H24-D1-5深度10.19~10.21m 最新活動面の深度 (No.最-35) を変更

H24-D1-5 深度47.47~47.89m 最新活動面の深度 (No.最-37) を変更

第833回審査会合

敦賀発電所2号炉 敷地の地形、地質・地質構造について

H24-D1-5 深度10.19~10.21m 薄片作製位置

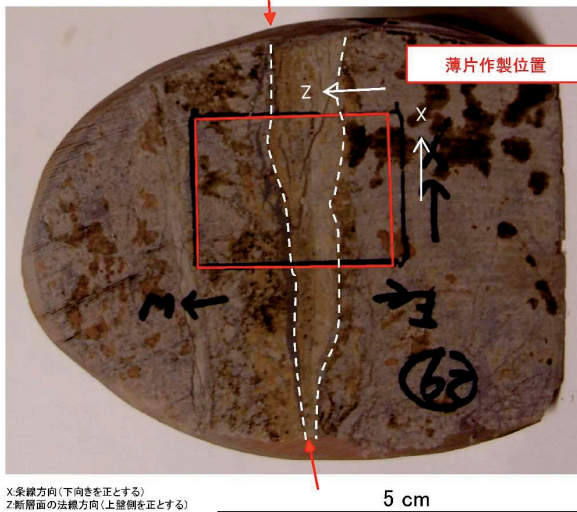
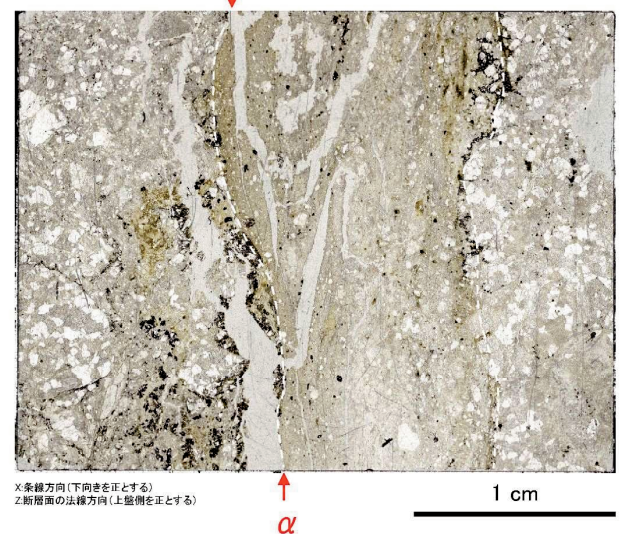
・薄片は断层面 α 及び細粒化が進んだ範囲を含むように作製した。

H24-D1-5 深度10.19~10.21m 薄片観察 分帯

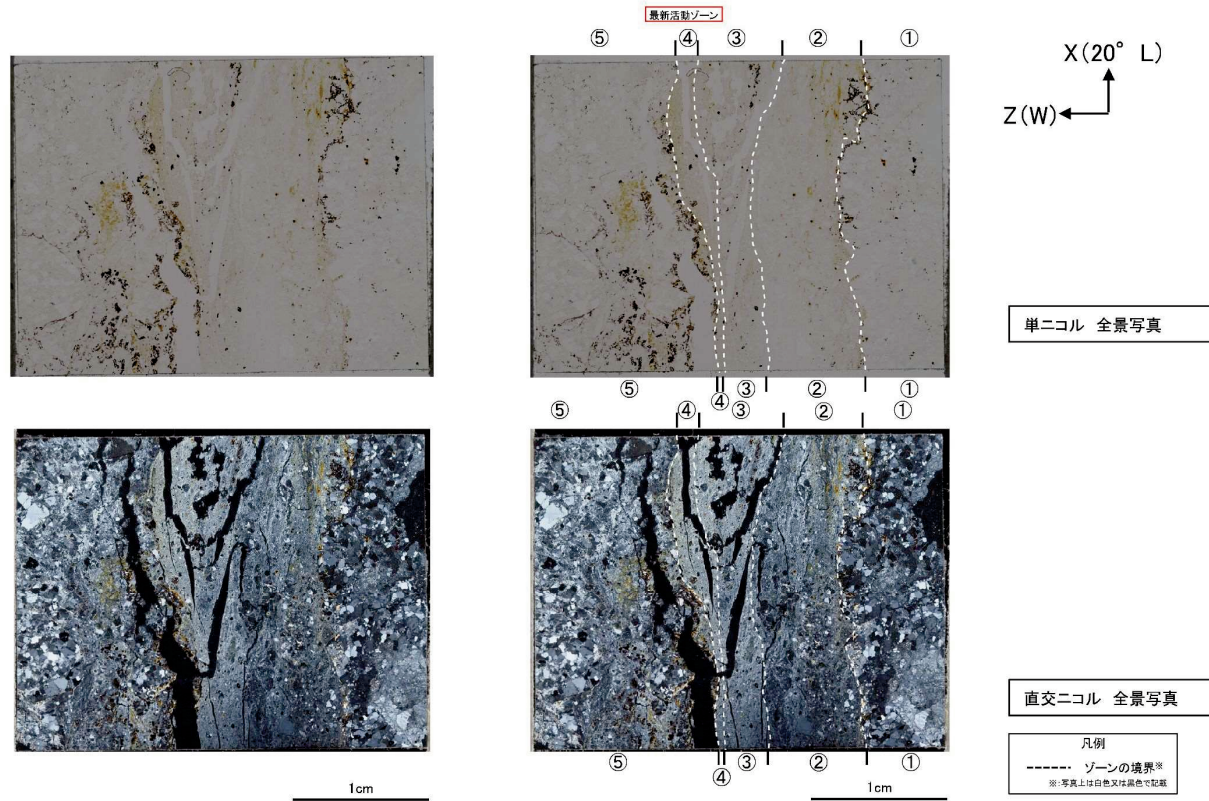
H24-D1-5深度10.19~10.21m 最新活動面の深度 (No.最-35) を変更

- ・①のゾーンは、粘土鉱物は認められない。岩片は多く、角ばっている岩片が多い。
 - ・②のゾーンは、粘土鉱物の量は多いが、③のゾーンに比べ少ない。粘土鉱物の定向配列は認められない。岩片は少なく、丸みを帯びている岩片が多い。
 - ・③のゾーンは、粘土鉱物の量は多いが、④のゾーンに比べ少ない。粘土鉱物の定向配列は認められない。岩片は少なく、丸みを帯びている岩片が多い。
 - ・④のゾーンは、粘土鉱物の量は多く、粘土鉱物の定向配列は認められない。岩片は少なく、丸みを帯びている岩片が多い。
 - ・⑤のゾーンは、粘土鉱物の量は少なく、粘土鉱物の定向配列は認められない。岩片は多く、角ばっている岩片が多い。
- 以上のことから、細粒化が最も進んだ④のゾーンを最新活動ゾーンと認定した。

ボアホールカメラ展開画像との対比結果 (H24-D1-5 深度10.19~10.21m)

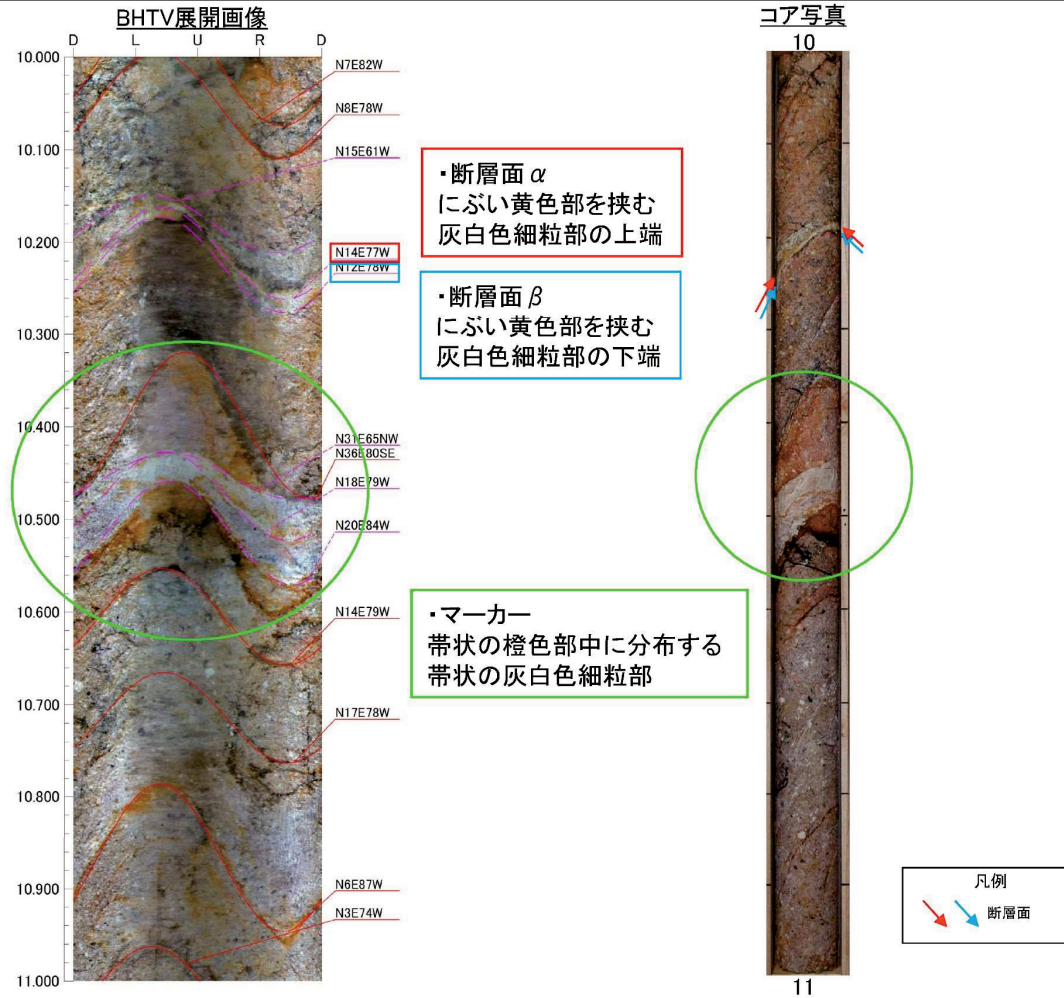
H24-D1-5深度10.19~10.21m 走向・傾斜 (No.最-36) を変更

- ・ H24-D1-5 深度10.19~10.21mの破碎部の断層面 α の走向・傾斜はN14° E77° Wである。
- ・断層面 β の走向・傾斜はN12° E78° Wである。

No.最-37

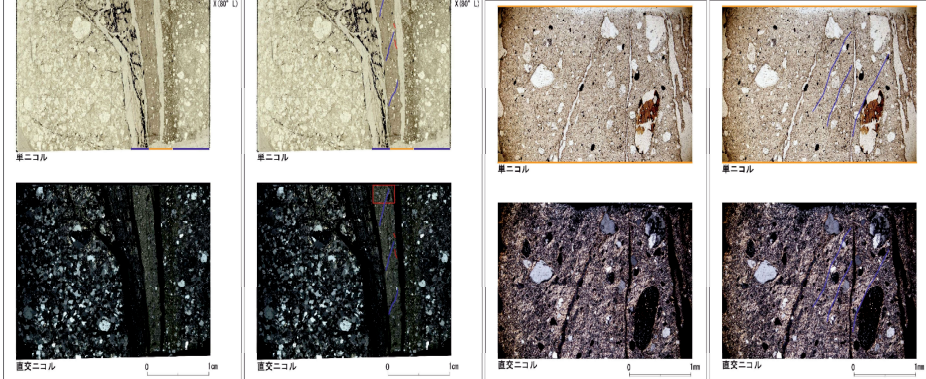
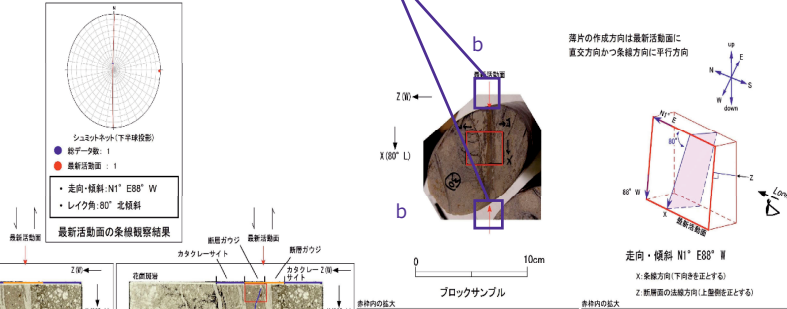
H24-D1-5 深度47.47~47.89m 最新活動面の深度 (No.最-37) を変更

H24-D1-5のボーリングコア(深度47.47m)から採取した薄片試料の観察結果によれば最新活動面の変位センスは、正断層成分が卓越する。

- ・最新活動面を断層ガウジの下端に変更 (No.最-37)
(深度差1cm以下のため、深度標記は変更なし)

【理由】変更後の最新活動面認定方法に基づき実施した結果に変更

第7.4.4.348図(3) 破砕部性状 H24-D1-5 深度47.47~47.89m (変位センス, 薄片観察による断層岩区分(1/2))

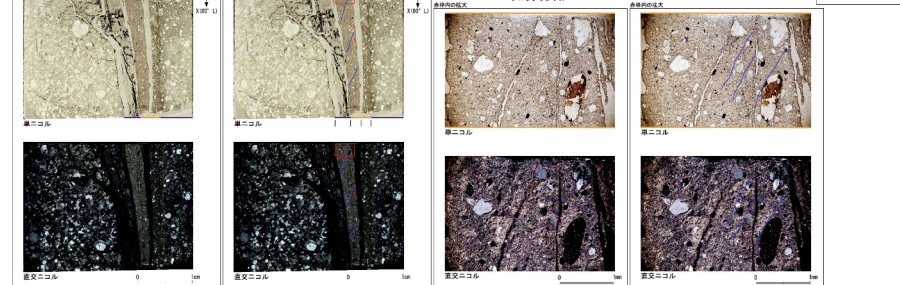
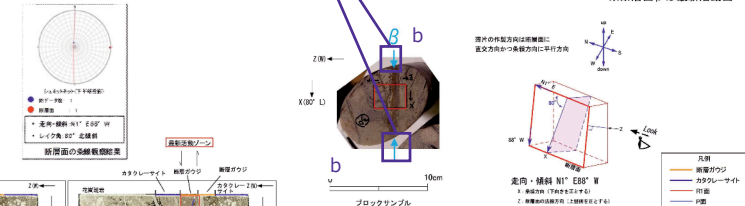
H24-D1-5のボーリングコアから採取した薄片試料の観察結果によれば最新活動面の変位センスは、正断層成分が卓越する。
 ・最新活動ゾーンに以下の特徴が認められることから、断層ガウジ
 > (断層ガウジ)せん断構造に伴う粘土鉱物の定向配列が認められる。
 > (断層ガウジ)基質は粘土鉱物を主体とする。
 > (断層ガウジ)粘土状物の分布は帯状で直線的である。
 > 岩片は少ない。
 > (断層ガウジ)丸みを帯びている岩片が多い。
